Bescheid

**über die Änderung und Ergänzung der
allgemeinen Bauartgenehmigung
vom 31. Mai 2018**

Z-19.14-2274

**Bauart zum Errichten der Brandschutzverglasung "Sturm - Typ SVF 301-SF"
der Feuerwiderstandsklasse F 30 nach DIN 4102-13**

Anlage 14.1

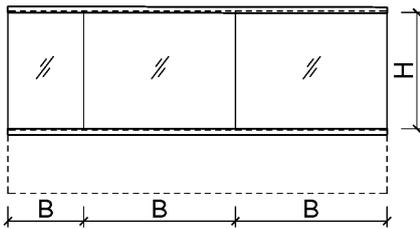
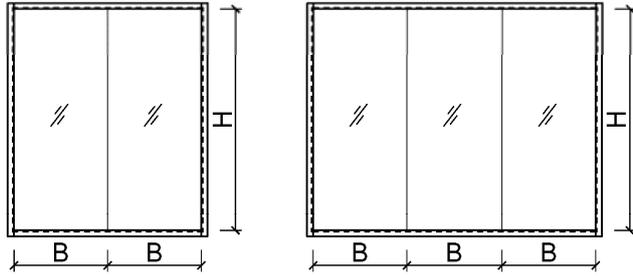
- Die Systemübersicht der zulässigen Ausführung ist Anlage 14.1 zu entnehmen.
- Es sind Scheiben entsprechend Abschnitt 2.2.4.2 zu verwenden.
- Die Ausführung der absturzsichernden Brandschutzverglasung ist nicht in Verbindung mit Eckausbildungen nach Abschnitt 1.2.7 nachgewiesen.

9. Die Anlagen der allgemeinen Bauartgenehmigung werden um die Anlagen 14.1 und 14.2 dieses Bescheids ergänzt.

B x H entsprechend der Glastypen und Größen
 H* = über Brüstungshöhe ist nicht relevant
 Pfosten und Riegel Gemäß statischer Bemessung

Bauart zum Errichten der Brandschutzverglasung "Sturm Typ SVF 301-SF" der Feuerwiderstandsklasse F 30 nach DIN 4102-13	Anlage 14.2
Pfosten- u. Riegelprofile für absturzsichere Verglasungen und Glastypen für absturzsichere Verglasungen

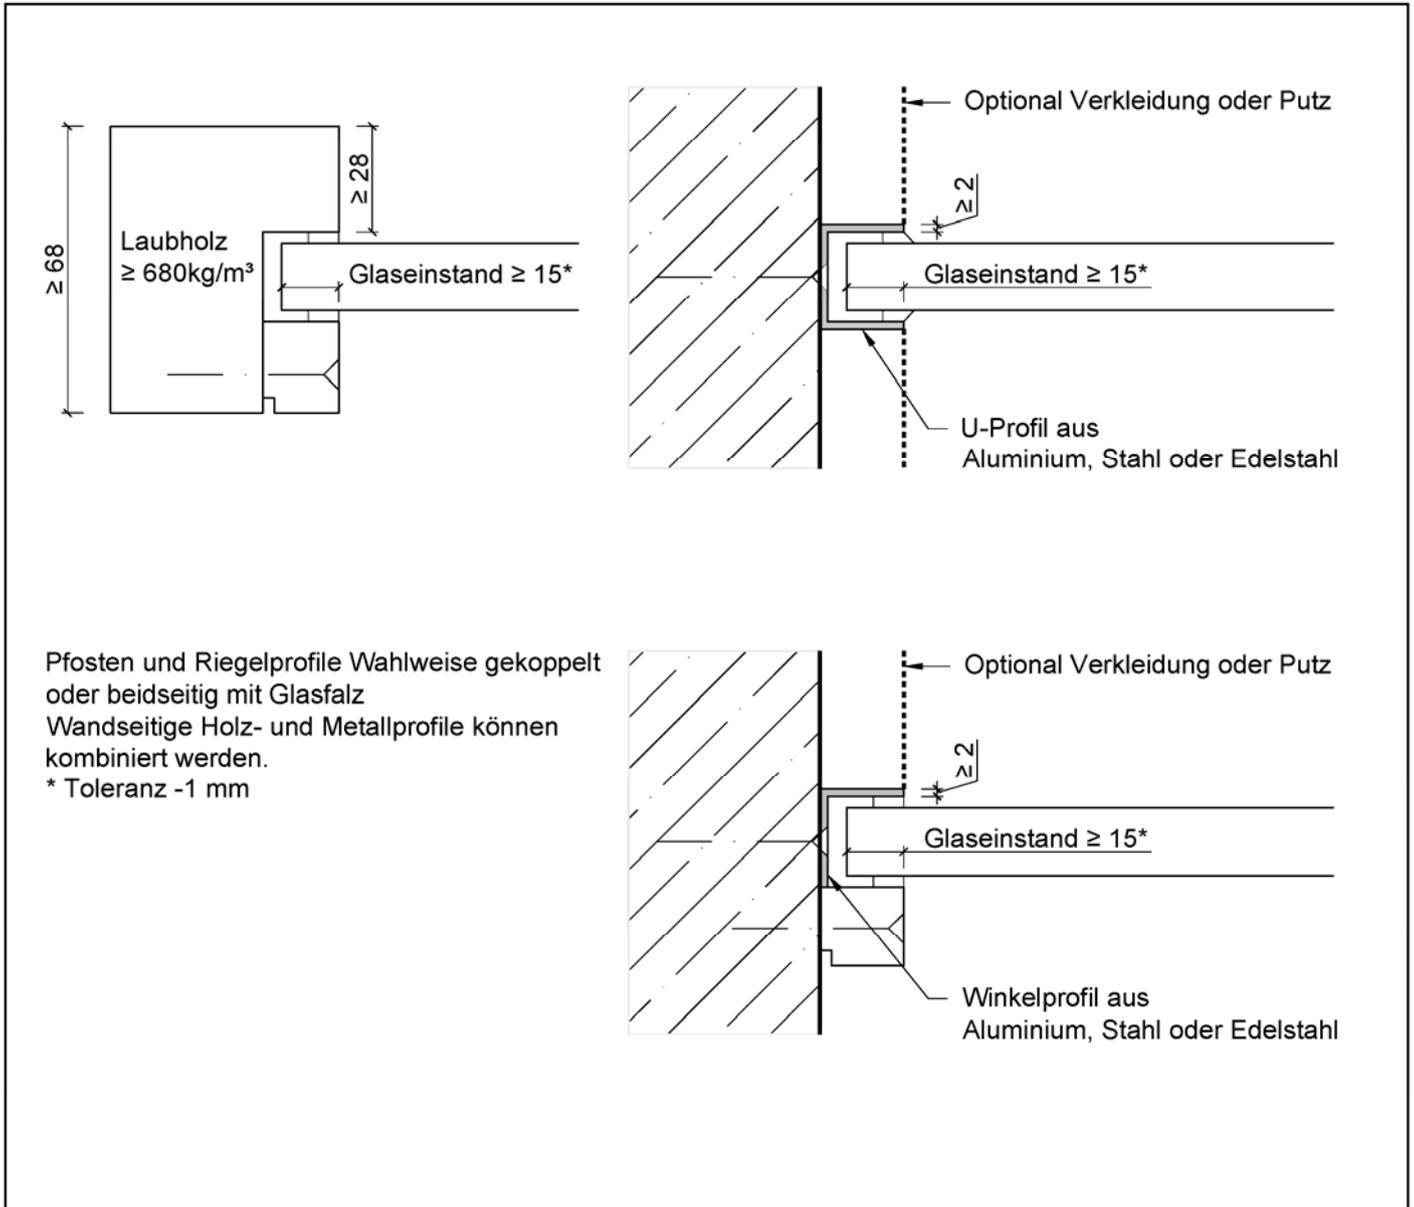
Die Mindestanforderungen an den Glasfalz und Glaseinstand sind der Anlage 14.2 zu entnehmen.

Der Nachweis der Tragfähigkeit unter stoßartigen Einwirkungen im Sinne der Kategorie A, C2 und C3 nach DIN 18008-4⁵ wurde für die Brandschutzverglasungen entsprechend Abschnitt 2.2.4.2 immer in Verbindung mit den Lagerungssystem entsprechend Abschnitt 2.2.4.3 im Rahmen des allgemeinen Bauartgenehmigungsverfahrens erbracht. Die zulässigen Einbausituationen und Falzgeometrien sind in Anlage 14.2 zusammengestellt.

Glastyp	Stärke min.	Glasaufbau (▶ von der Belastungsseite)	Abmessungen Kat. A	
			min.	max.
PYRANOVA S2.1.40	26	6 ESG/1,52 Pvb/3*/1 INT/3*/1 INT/3*/1,52 Pvb/6 ESG	850x1500	1315x2930
S2.1.401	30	8 ESG/1,52 Pvb/3*/1 INT/3*/1 INT/3*/1,52 Pvb/8 ESG		
S2.1.402	34	10 ESG/1,52 Pvb/3*/1 INT/3*/1 INT/3*/1,52 Pvb/10 ESG

* = Floatglas
 Alle Massangaben in mm
 Glasstärken sind ca. Angaben und auf mm gerundet
 Maßangaben in den Glasaufbauten sind Mindestmasse
 Anordnung der Glasscheiben in Hoch- oder Querformat möglich
